DEMANDE DE PIÈCES COMPLÉMENTAIRES
N°3
**A LA DEMANDE DE PERMIS DE CONSTRUIRE
N° PC 011 254 17 M0008**

PROJET PHOTOVOLTAÏQUE MONTREAL ENERGIES

16 janvier 2018

Figure 4 : Coupe altimétrique entre le site photovoltaïque et Sainte Marie – source : Géoportail

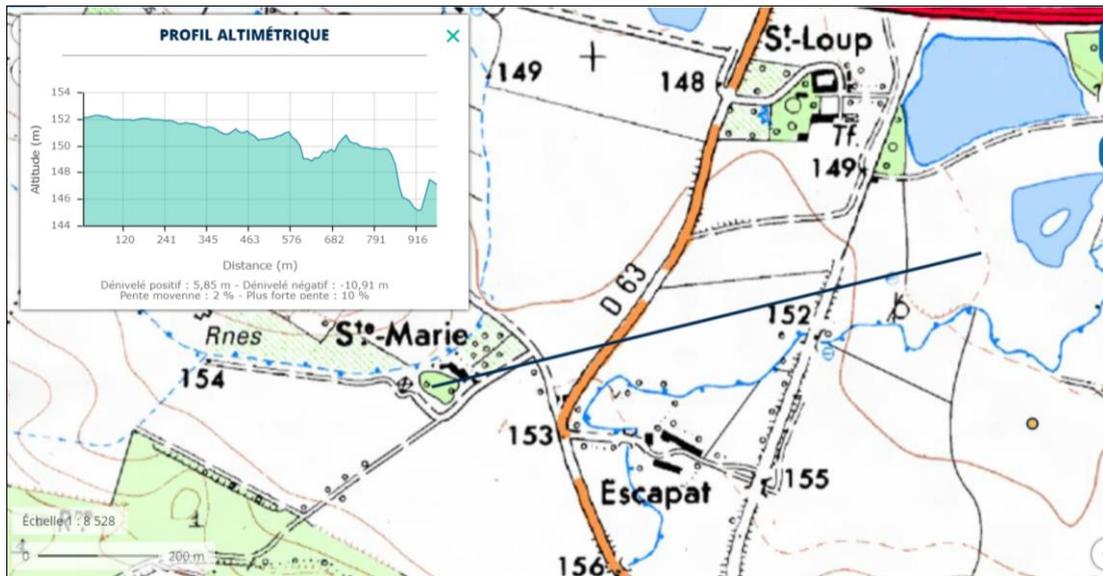
Lieu-dit Sainte Marie : le site photovoltaïque est en contrebas du lieu-dit (différence d'altitude de 6 m), il ne sera donc pas visible car l'échelle de distance réduit toute possibilité de perception. L'analyse topographique est réalisée avec Géoportail.

Figure 5 : Vue aérienne des lieux dits Le Tambouraire et Fontalès

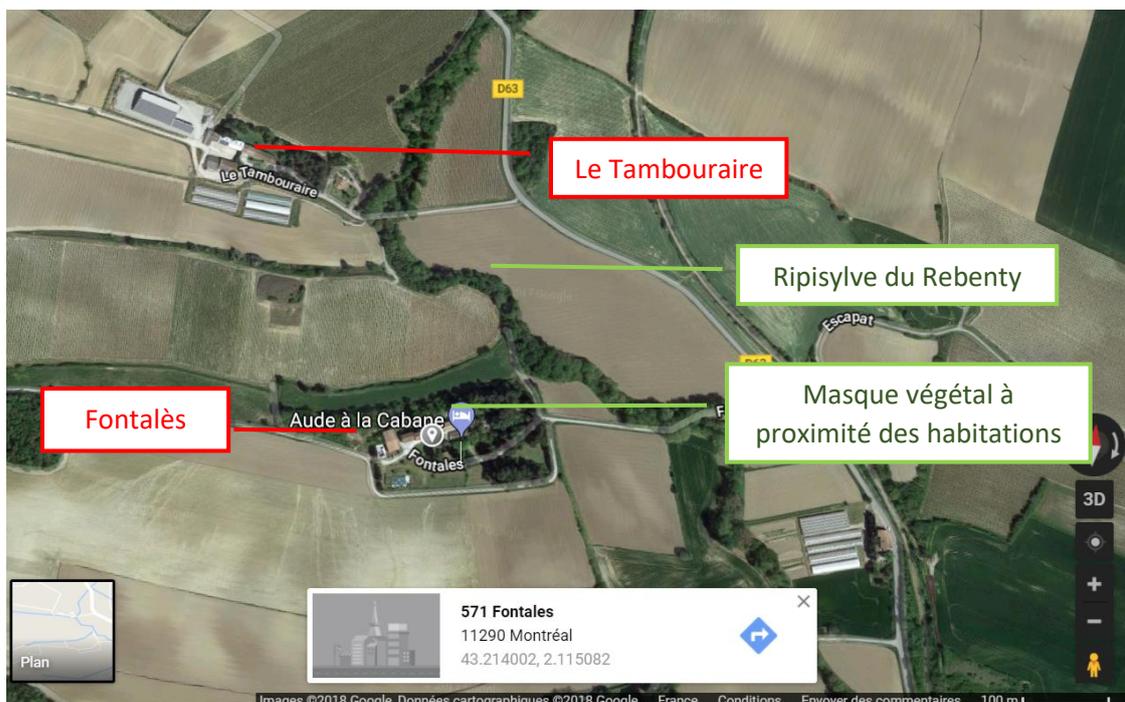
Lieu-dit Le Tambouraire : situé au sud est du site photovoltaïque, il n’y aura pas de visibilité depuis ce lieu-dit vers le site photovoltaïque car il est situé derrière le lieu-dit Escapat, à altitude égale. Sachant depuis l’Escapat, les visibilités du site sont limitées, on ne peut qu’en conclure la même chose pour le lieu-dit Tambouraire. Qui plus est, l’Escapat fait office de masque.

Lieu-dit Fontalès : situé au sud sud-est du site photovoltaïque, ce lieu-dit est 20m plus haut que le site photovoltaïque. Cependant, il est distant de 1 100m du site, ce qui correspond à un angle d’ouverture de 1°. On peut donc considérer qu’au vue du rapport d’échelle, le lieu-dit Fontalès est à même altitude que le site photovoltaïque. Constatant le masque végétal dense présent aux abords des habitations, il n’y aura donc pas de visibilité possible sur le site. De plus, ce premier masque végétal est renforcé par la ripisylve du Rebenty.

Figure 6 : Profil altimétrique entre le Moulin Calvet et le site d'étude – source Géoportail

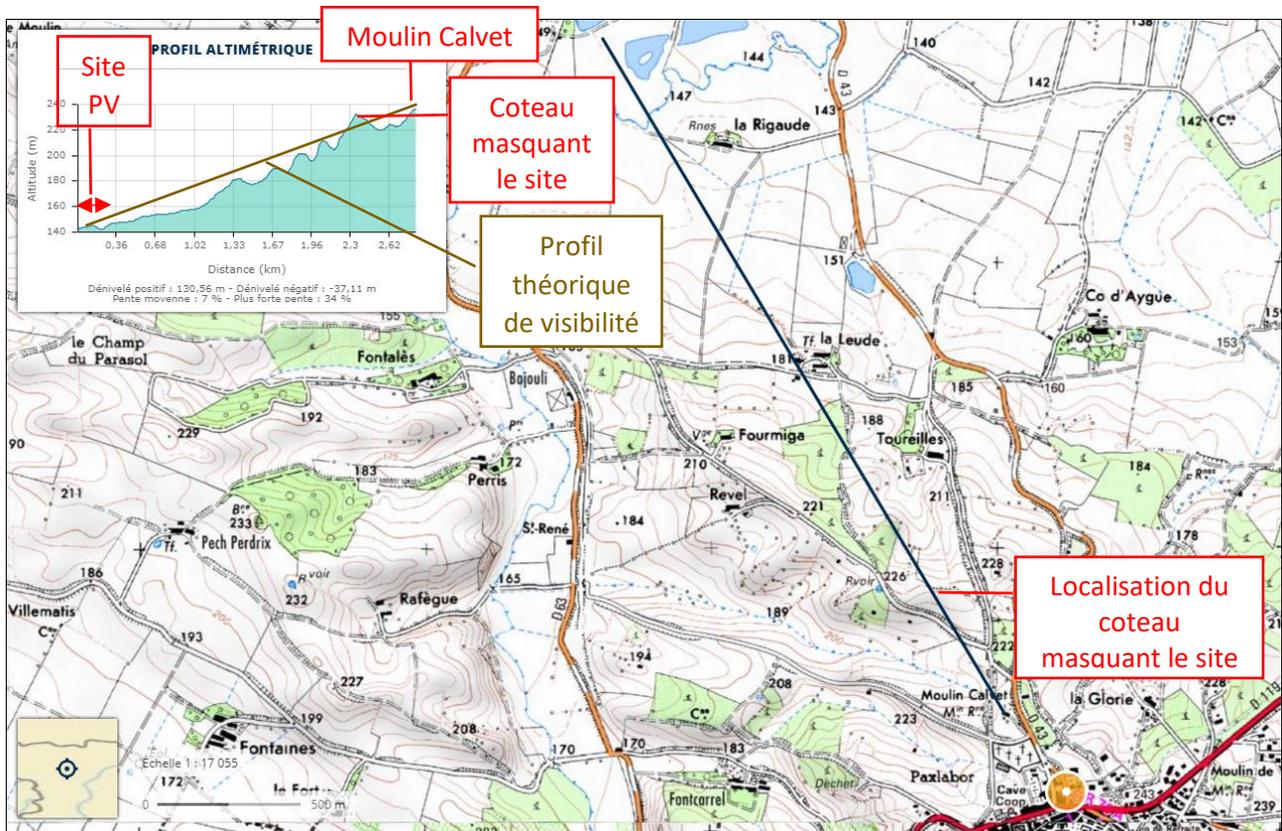
Lieu-dit Le Moulin Calvet : une analyse topographique permet de mieux comprendre le contexte local entre Moulin Calvet et le site photovoltaïque. L'analyse topographique est réalisée avec Géoportail.

En regardant de manière plus précise, il apparaît clairement que le coteau culminant à 131m d'altitude masquera toute visibilité du site.

Figure 11 : vue aérienne de La Leude – source Géoportail

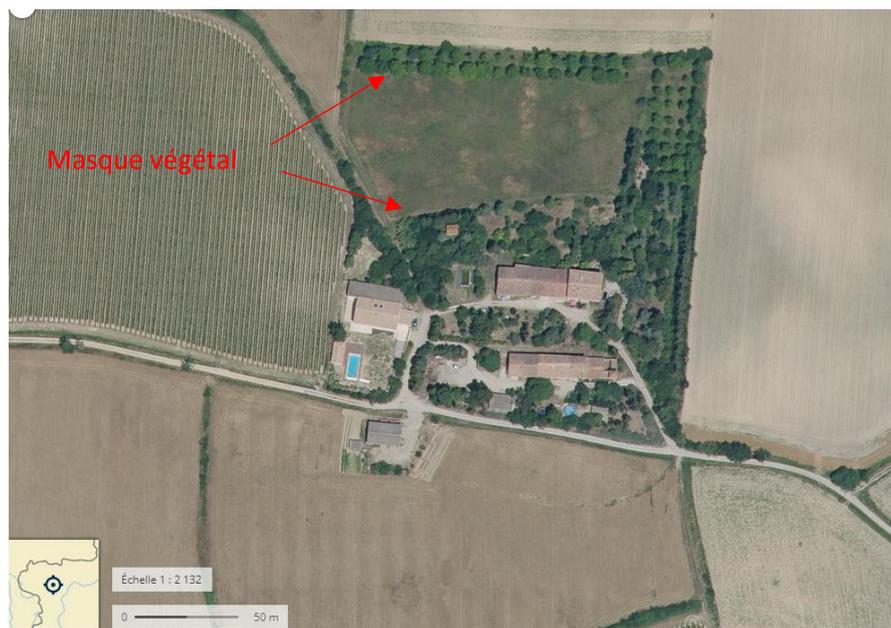
La Leude : la figure 10 illustre le paysage depuis les abords de La Leude en direction du site photovoltaïque. Ce site apparait dans le champ de vision, mais on retrouve à nouveau la présence de la ripisylve du Rebenty qui empêche d'avoir une vue nette. Quelques tables photovoltaïques pourraient apparaître dans le paysage aux endroits où la ripisylve est moins dense. Cependant, la végétation aux abords des habitations masque les visibilitées.

Figure 13 : photo n°4

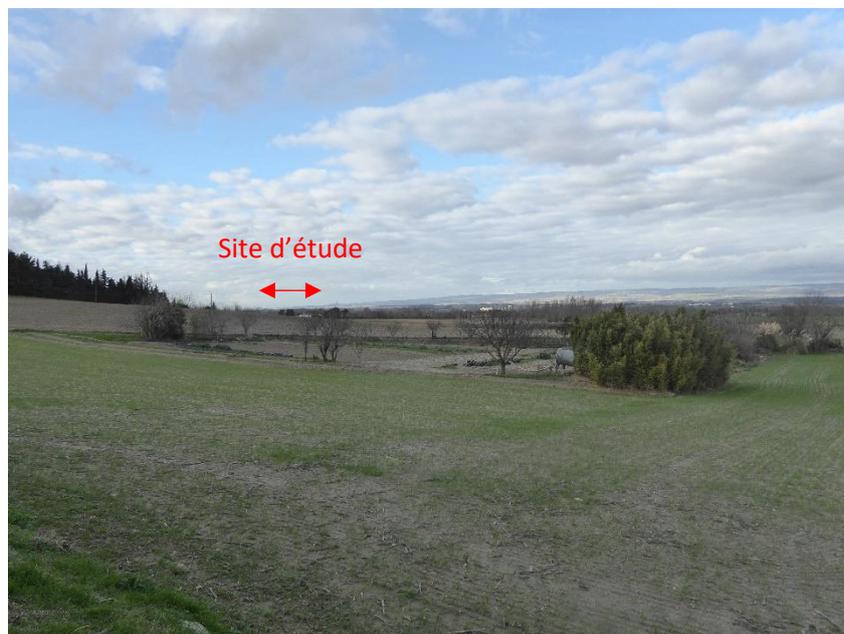
La figure 13 permet de comprendre la vue depuis Toureilles, s'il n'y avait pas de haie pour masquer les visibilitées. Les perceptions du site seraient impossibles, car il est masqué dans un premier temps par la végétation autour de La Rigaude et dans un second temps par la ripisylve du Rebenty.
